平成30年10月吉日

マルの更新タイプへの切替え案内  
(マル 70-D10PE・マル 70-D13PE・マル 80-D10PE・マル 80-D13PE)

- ・更新タイプの形状・寸法（代表値）

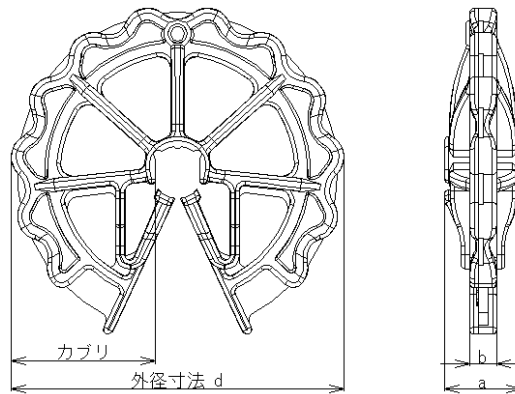
さて、この度弊社ではご好評いただいております「マル70-D10PE」「マル70-D13PE」「マル80-D10PE」「マル80-D13PE」が、金型老朽化に伴い更新タイプに切り替える事となりました。

その為、現行タイプの在庫が無くなり次第、誠に恐縮で御座いますが更新タイプに切り替えさせて頂きますので、ご了承の程よろしくお願い致します。尚、現行タイプは金型老朽化の為、廃盤になります。

| 商品番号  | 商品名         | カブリ  | 鉄筋  | 開孔率  | a    | b   | d    | 形状 | 原料    | 箱入数  | 袋入数 |
| 14357 | マル 70-D10PE | 30.2 | D10 | 43.7 | 16.0 | 5.6 | 70.0 | PE | 高密度PE | 2000 | 200 |
| 14372 | マル 70-D13PE | 28.7 | D13 | 42.6 | 17.0 | 5.6 | 70.0 | PE | 高密度PE | 2000 | 200 |
| 14374 | マル 80-D10PE | 35.2 | D10 | 44.0 | 16.0 | 6.2 | 80.0 | PE | 高密度PE | 1500 | 150 |
| 14373 | マル 80-D13PE | 33.7 | D13 | 43.3 | 17.0 | 6.2 | 80.0 | PE | 高密度PE | 1500 | 150 |

- ・製品と試験表の切替時期ですが、70-D10PE（2018年12月）70-D13PE（2019年1月）80-D10PE（2019年1月）80-D13PE（2019年4月）を予定しております。現行品の在庫状況によっては前後する場合がありますことをご了承くださいませ。
